Notificare de siguranță în teren

Dispozitiv afectat
 medin-NC3 (REF 3000)
 ID de referință medin: MEDIN-FSN-2026-001
 Nr. BfArM: 30339/26
 ID de referință FIMEA: P3732

Olching, 2026-07-20

Producător	medin Medical Innovations GmbH Adam-Geisler-Str. 1 82140 Olching Germania
------------	--

Fig. 1 – Mesajul de alarmă al dispozitivului

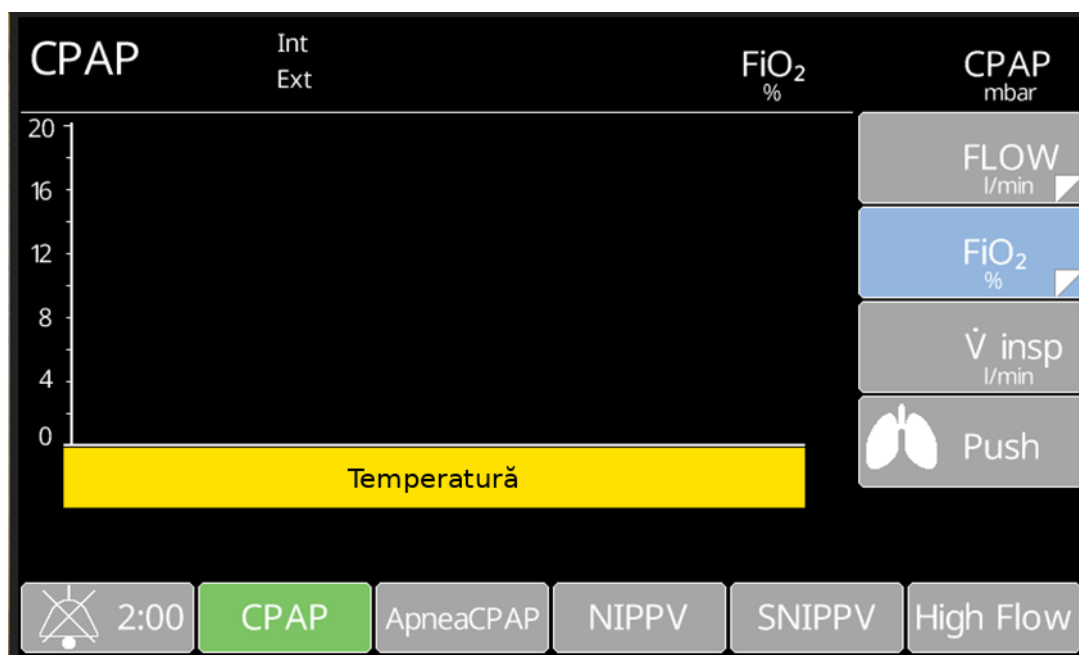
medin a identificat faptul că dispozitivele medin-NC3 echipate cu bateria HY-LINE H2B665 și utilizate cu versiuni software anterioare CPU V1.2, Display V111 și Pneumatic A14.00 pot genera o alarmă de temperatură cu prioritate medie. Denumirea exactă a alarmei / textul alarmei afișat de dispozitiv este: „Temperatură”.

Condiția de alarmă poate apărea în timpul funcționării atunci când noul tip de baterie internă HY-LINE H2B665 este instalat fără actualizarea software corespunzătoare. Pe baza evaluării tehnice efectuate până în prezent de medin, alarma este o alarmă de temperatură falsă / nejustificată și nu indică o supraîncălzire confirmată a dispozitivului.

- Identificați toate dispozitivele medin-NC3 din baza dumneavoastră instalată care corespund configurației afectate descrise în secțiunea 3.
- Informați numai clienții care dețin dispozitive afectate și organizați actualizarea software necesară.
- Actualizați dispozitivele afectate la CPU V1.2 sau o versiune ulterioară, Display V111 sau o versiune ulterioară și Pneumatic A14.00 sau o versiune ulterioară, în conformitate cu manualul de service aplicabil și cu instrucțiunile medin.
- Asigurați-vă că orice înlocuire a bateriei cu tipul de baterie afectat HY-LINE H2B665 este efectuată împreună cu actualizarea software necesară și documentați finalizarea măsurii.
